Statutární město Brno

„Sociálně zdravotní komplex Červený kopec“

VYSVĚTLENÍ, ZMĚNA NEBO DOPLNĚNÍ ZADÁVACÍ DOKUMENTACE

Vysvětlení zadávací dokumentace č. 1 ze dne 24. 6. 2025

Položka č. 77 - ARS - Architektonicko-stavební řešení

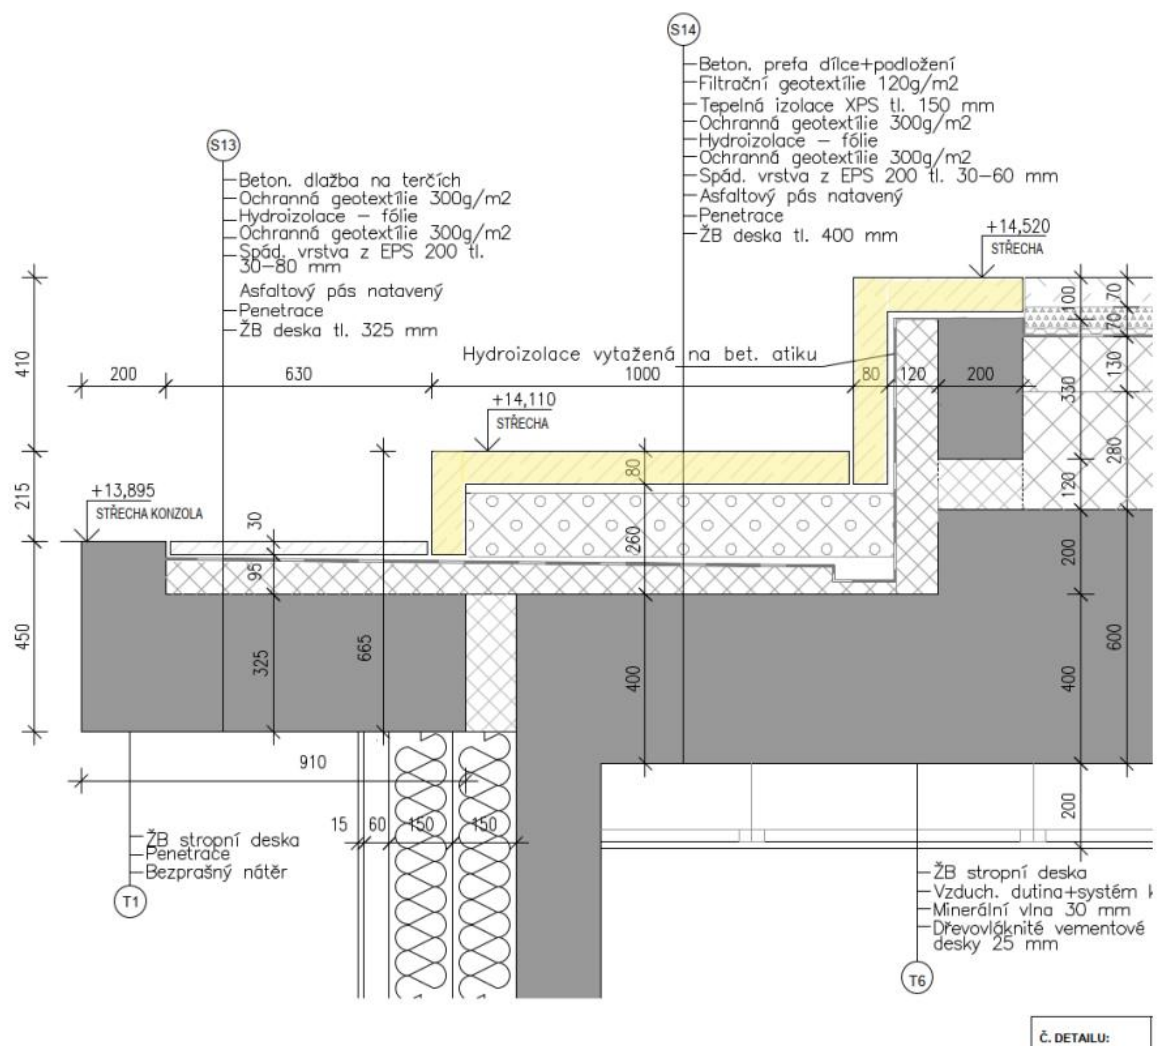
77	K	460500100.1	Montáž a dodávka betonových prefabrikovaných dílců na střeše ozn. S14 (vč. podložení) z betonu tř. C30/ 37 XF2 (pohledový beton tř. II)	m3	74.650
	VV		(124,1+135,1)/2*0,192*3		74.650

Zadavatel k dotazu sděluje, že prefabrikované dílce jsou blíže definovány v půdorysech, řezech a ve skladbě S14.

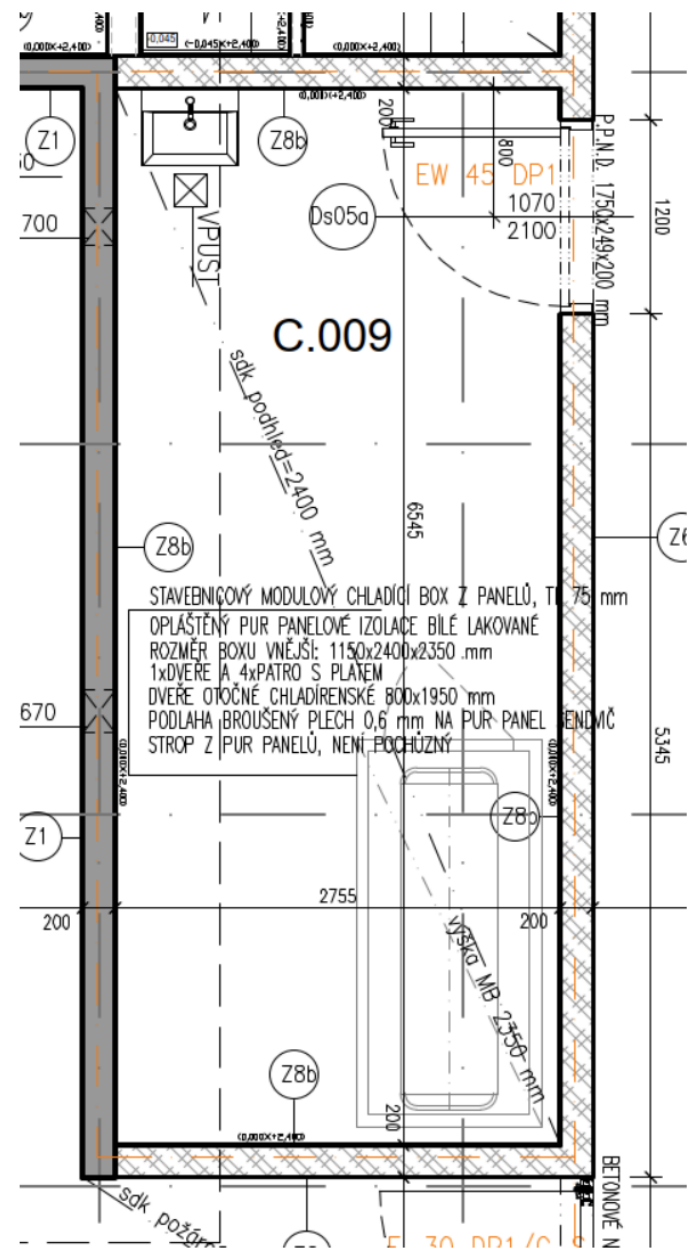
Výkaz výměr specifikuje dodávku a montáž chladicího boxu, regálů a zdvihacího vozíku. V Místnosti samotné je nakreslený pouze box.

D 751		Vybavení místnosti pro zemřelé				
1	K	751700100.1	Montáž a dodávka skříně chladicího boxu		kus	1.000
2	K	751700110.1	Montáž a dodávka chladicího zařízení		kus	1.000
3	K	751700120.1	Montáž a dodávka regálů		soubor	1.000
4	K	751700130.1	Dodávka zdvihacího vozíku		kus	1.000
5	K	751700140.1	Doprava		kus	1.000

Zadavatel k dotazu sděluje, že součástí vybavení místnosti pro zemřelé je chladicí komora pro 4 zemřelé, sestavená ze sendvičových PUR panelů opláštěných bíle lakovaným pozinkovaným plechem tl. 0,6mm nebo plechem z korozivzdorné oceli tl. 0,6mm, včetně chladicího zařízení. Komora bude vybavena izolačními otočnými dveřmi 800 x 1950mm (š/v). Zařízení slouží pro uložení zemřelých při teplotě 0o až +2oC. Provedení pro těla do hmotnosti 130kg v 4 patrech. Součástí vybavy komory je regálový systém a zdvihací vozík (do 150kg) určený pro dopravu a ukládání plat s těly zemřelých do zásobníku komory. Regály, plata a zdvihací vozík budou vyrobeny z korozivzdorné oceli.

Dotaz č. 2, Posuvná střecha

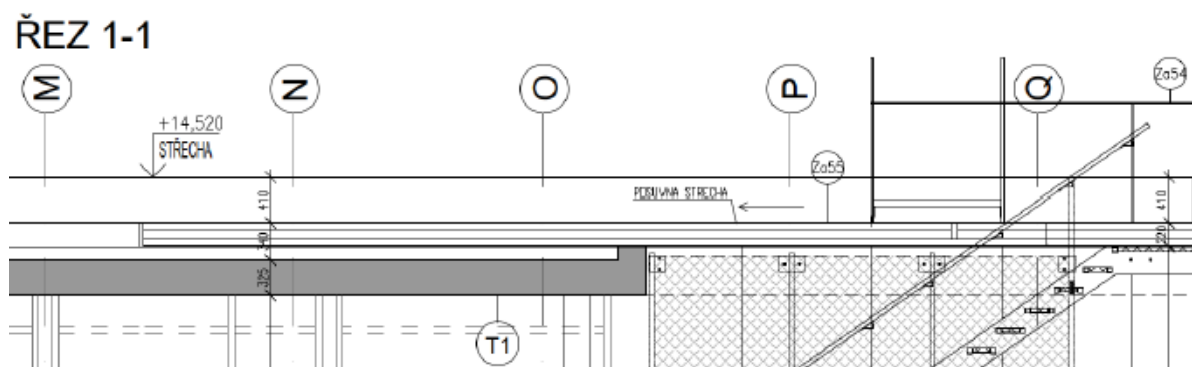
Zámečnický výrobek Za 55 (Zb55 a Zc55) je specifikován pouze Výpisem zámečnických výrobků (BOCK_SZK_DPS_D.1.1_120_Tabulka zámečnických výrobků) na straně 17 (18), kde je uveden pouze odkaz na výkres D.1.1_015a, což je Venkovní únikové schodiště.

Jaké parametry má mít posuvná střecha? Má být plná nebo prosklená? Jak má být ovládaná? Jaký má mít tvar? Žádáme o specifikaci výrobku, co se týče vzhledu, funkce a vystrojení.

Za55	D.1.1_015a	POSUVNÁ ZATAHOVACÍ STŘECHA NA KOLEJNICÍCH VČETNĚ PODKONSTRUKCE	Podkonstrukce z ocelových profilů	ocel	dle arch.	476,25 kg
------	------------	---	-----------------------------------	------	-----------	-----------

Zadavatel k dotazu sděluje, že se jedná o ocelovou konstrukci z uzavřených profilů s výplní z plochého komůrkového polykarbonátu. Prvek je uložen na kolejnicích a manuálně posuvný. Povrchová úprava – žárový pozink. Viz např. posuvné zastřešení letních bazénů.

Vzorové schéma řešení termoregulace a desinfekce:

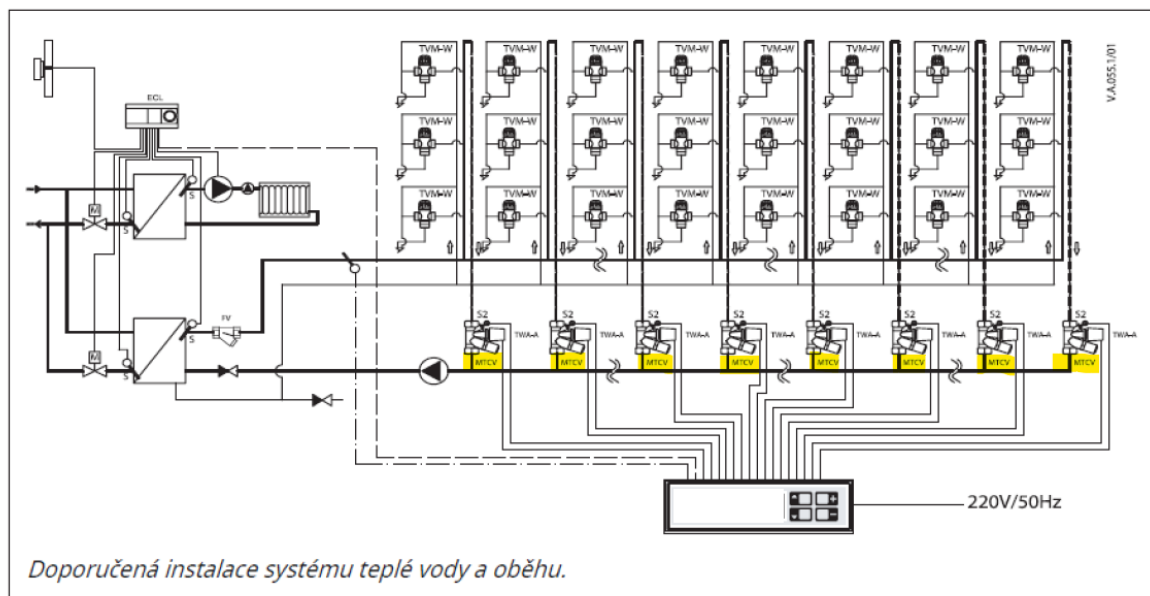
530	269	K	722239X007	D+M termostatický cirkulační ventil multifunkční DN 65 pro regulaci cirkulační vody včetně čidla snímání vody a servopohonu	kus	1,000

Regulační ventily na rozvoduch teplé vody na jednotlivých cirkulacích.

Zadavatel k dotazu sděluje, že požadované ventily jsou dle jeho informací na trhu dostupné.

Dotaz č. 1, Truhlářské výrobky Th05

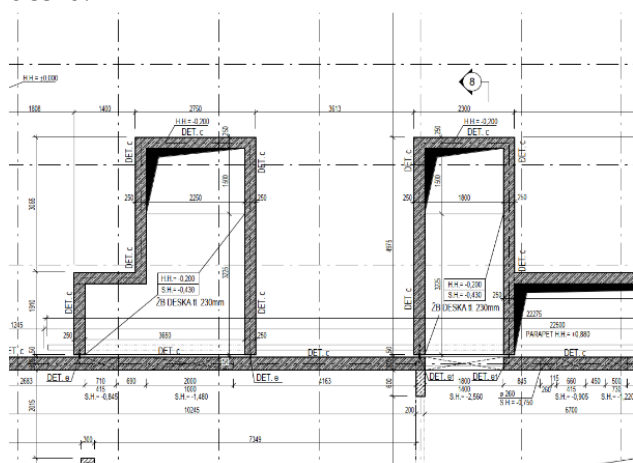
Na výkrese 1. NP (BOCK_SZK_DPS_D.1.1_002b_Půdorys 1.NP_objekt B) viz níže, jsou uvedené výrobky TH05g a TH05f. Ve výpise truhlářských prvků (TABULKA TRUHLÁŘSKÝCH VÝROBKŮ - 1.NP HALA) je uvedeno, že tyto pozice jsou neobsazeny.

Th05d	neobsazeno
Th05e	neobsazeno
Th05f	neobsazeno
Th05g	neobsazeno
Th05h

Žádáme o uvedení dokumentace do souladu.

Zadavatel k dotazu uvádí, že dokumentace byla uvedena do souladu. Tabulka truhlářských výrobků a výkaz byly upraveny, výrobky TH05g a TH05f byly z projektu vypuštěny.

Dotaz č. 1, Požární VZT světlík

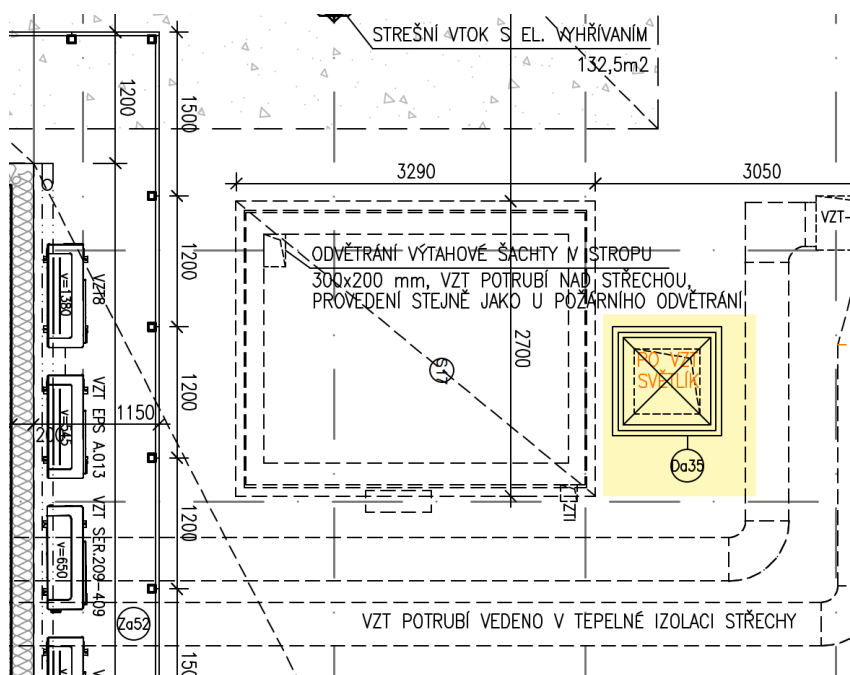
V PD je výkres „BOCK_SZK_DPS_D.1.1_085b_stavební detail-Požární světlík“, který zobrazuje požární světlík. Ve VV se položka požární světlík nevyskytuje. Na výkrese střechy je 3x2 ks pod označením Da35. Žádáme o úpravu výkazu výměr.

Dotaz č. 2, Požární uzávěr Dh03

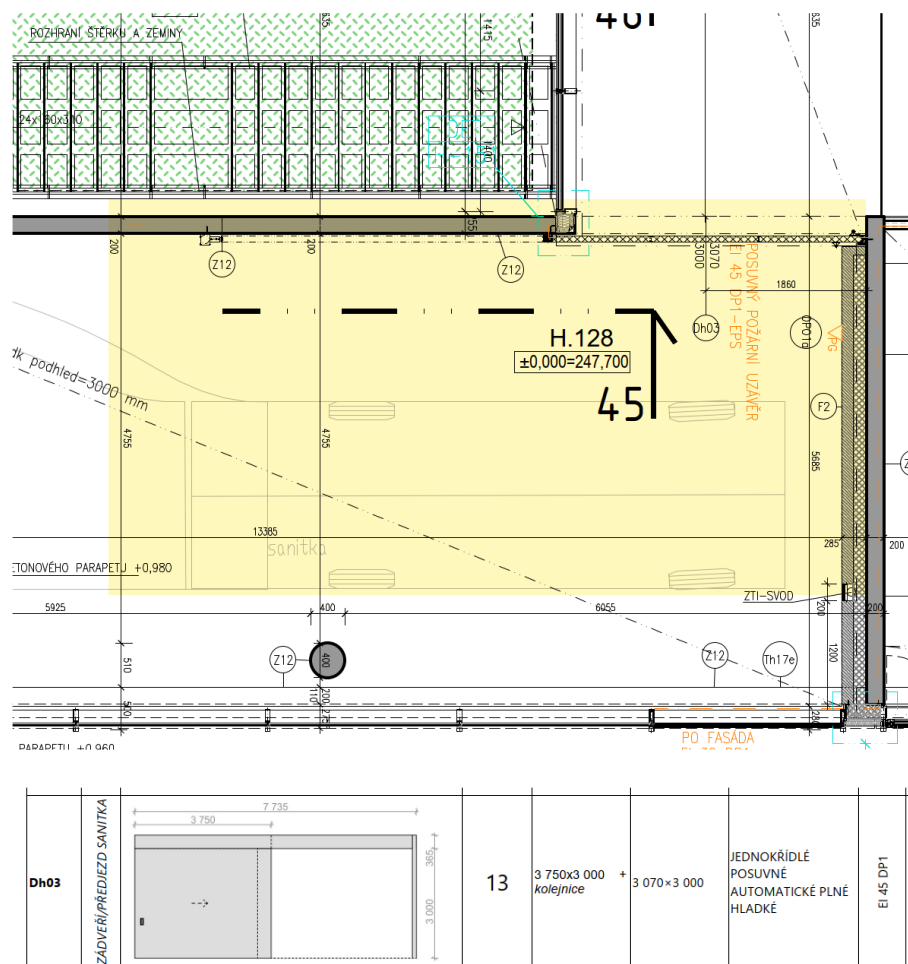
Na výkrese „BOCK_SZK_DPS_D.1.1_002_Půdorys 1.NP“, stejně jako v tabulce dveří „TABULKA DVEŘÍ – 1.NP HALA“, jsou uvedené posuvné automatické dveře Dh03, ve výkaze výměr ale nejsou uvedeny. Žádáme o úpravu výkazu výměr.

Dotaz č. 3, Dveře Ds13a

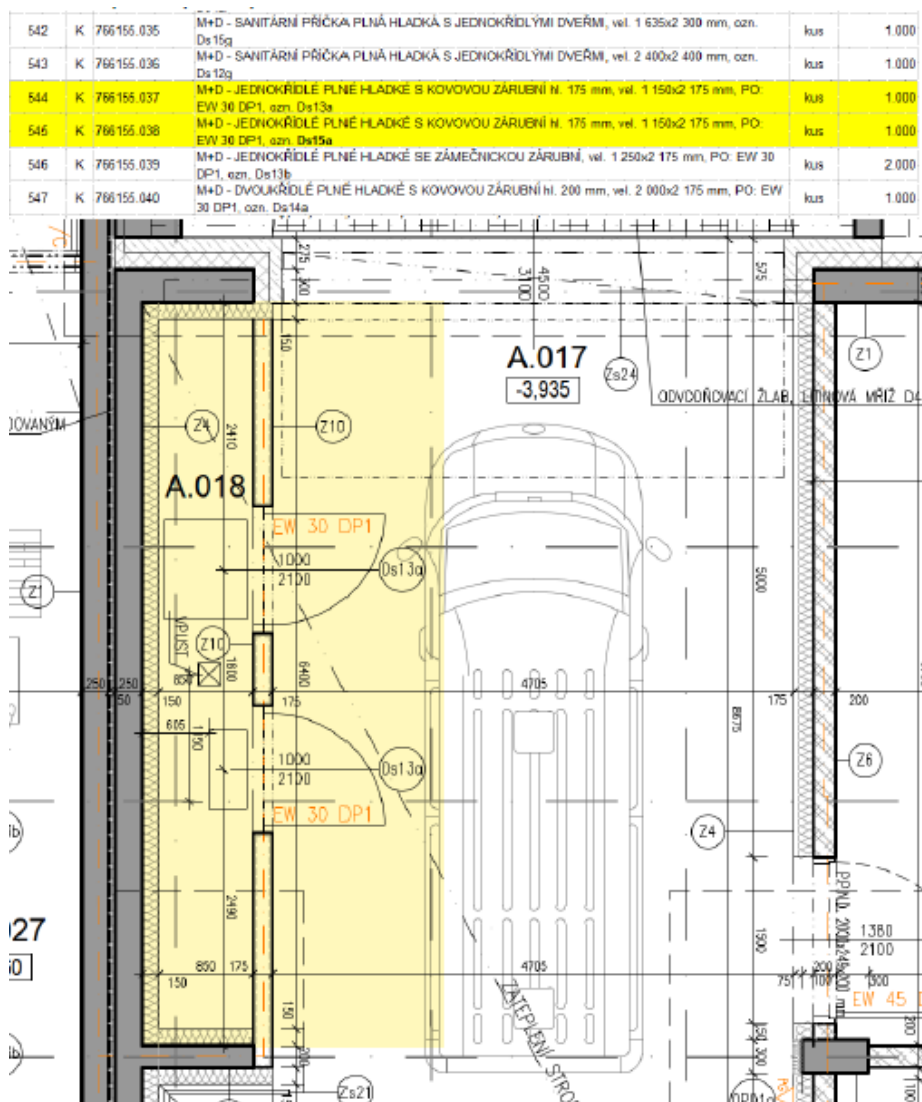
Ve výkaze výměr jsou ve stavební části položky č. 544 a 545. Položka 544 jsou dveře Ds13a a položka 545 je označená jako dveře Ds15a. Vzhledem k tomu, že v tabulce dveří se položka Ds15a nevyskytuje, naopak dveře Ds13a mají mít dva kusy, domníváme se, že ve Výkaze výměr je překlep a položka 545 má být ve skutečnosti popsána jako dveře Ds13a. Žádáme o úpravu Výkazu výměr.

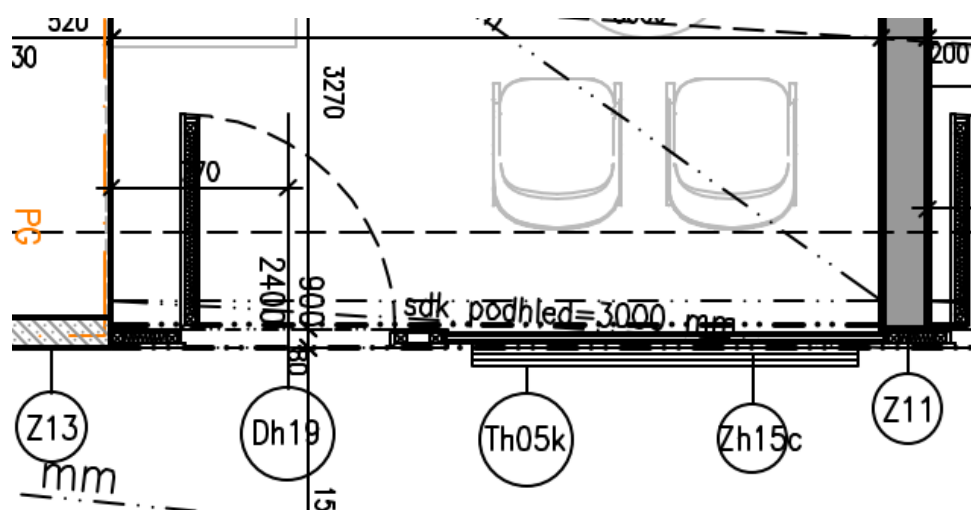
V tabulce dveří je pro prvky as označením Dh05a, Dh05b a Dh05c uveden v poznámce popis „příprava pro Th05d Th05e a Th05i“. Co je myšlenou popisem příprava pro tyto položky? V tabulce truhlářských prvků je uvedeno, že jsou tyto položky neobsazené.

DETAIL 1:10

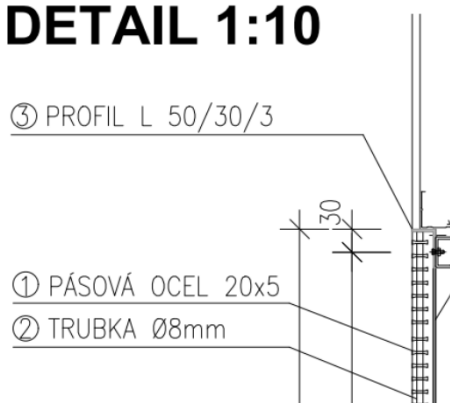
Žádáme o upřesnění provedení zámečnického prvku Za17, Zb07, Zc06.

V detailu uvádíte pod označením 1 Pásovou ocel, ale v tabulce výpisu materiálu na stejném výkresu je popis Al svislé elox tyče. Co tedy platí?
